## 改善箇所説明図

インストルメントクラスタ

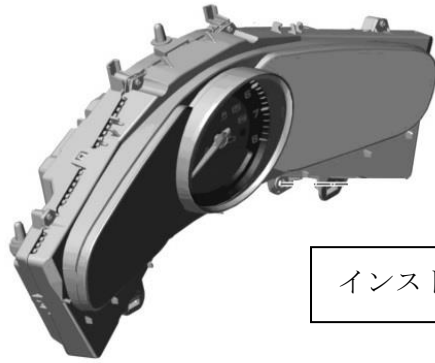
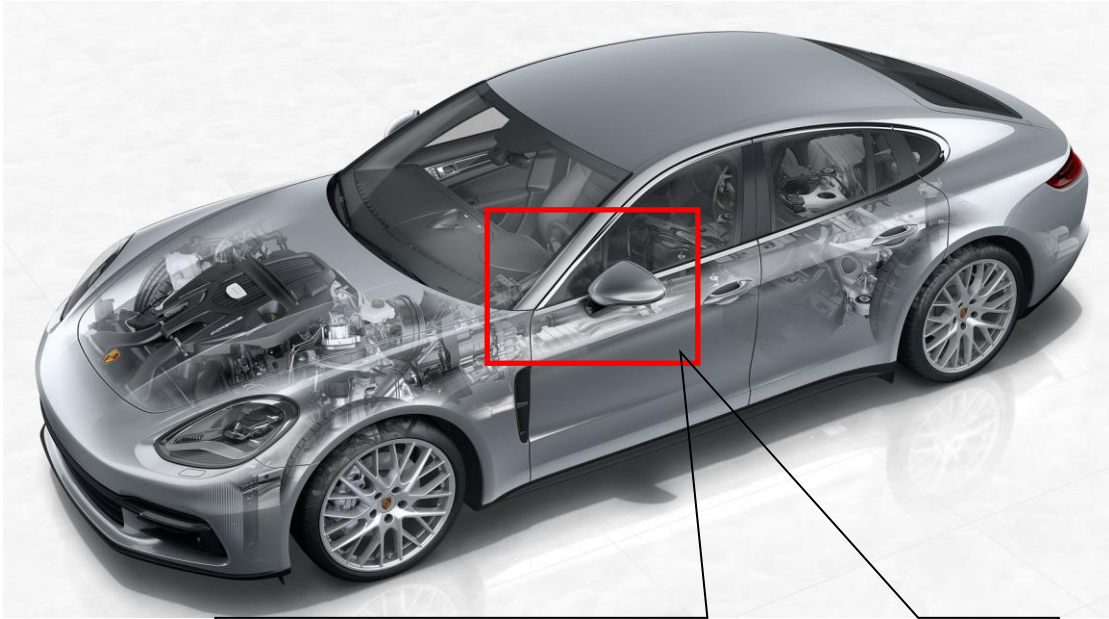
### 基準不適合発生箇所

ブレーキパッド摩耗警報を制御するインストルメントクラスタのプログラムが不適切なため、ブレーキパッドが限度以上に摩耗した際に警告灯が点灯しない。そのため、ブレーキパッドを使用限度を越えて使用し、最悪の場合、ブレーキディスクが破損するおそれがある。

### 改善措置の内容

全車両、インストルメントクラスタのプログラムを対策プログラムに書き換える。

識別： 改善済車両には車台番号打刻の中央下側に黄色ペイントを塗布する。
